ROZPORZĄDZENIE wykonawcze Komisji (UE) 2018/502

zmieniające rozporządzenie wykonawcze Komisji (UE) 2016/799 ustanawiające wymogi dotyczące budowy, sprawdzania, instalacji, użytkowania i naprawy tachografów oraz ich elementów składowych

Rysunek 8

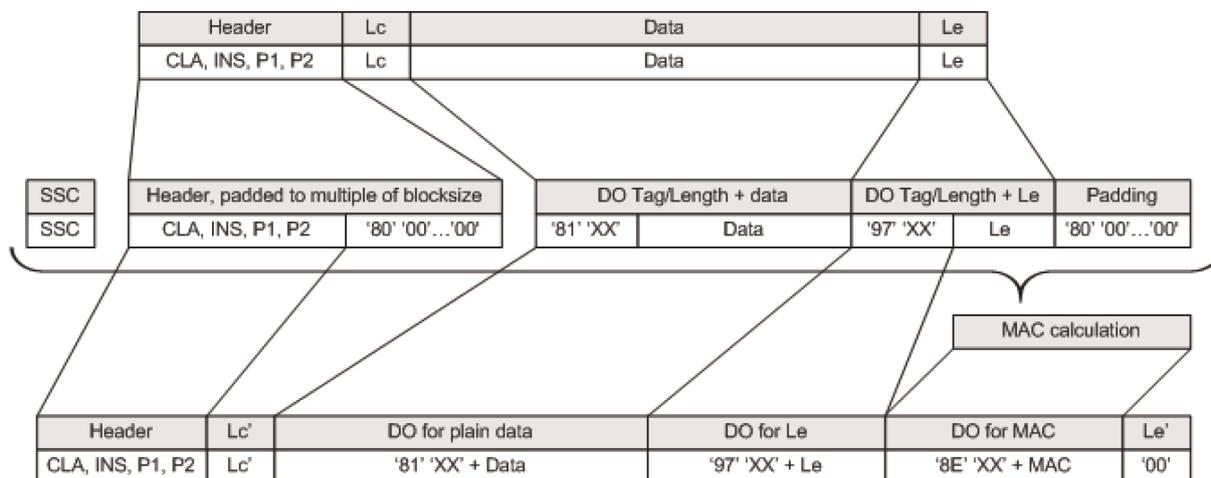
Poniżej przedstawiono trzy przykłady przekształceń APDU w odniesieniu do poleceń z parzystym kodem INS. Rys. 8 przedstawia uwierzytelnione polecenie APDU określone w przypadku 4, rys. 9 przedstawia uwierzytelnioną odpowiedź APDU określoną w przypadku 1 / przypadku 3, a rys. 10 przedstawia zaszyfrowaną i uwierzytelnioną odpowiedź APDU określoną w przypadku 2/4.

Przekształcenie uwierzytelnionego polecenia APDU określonego w przypadku 4
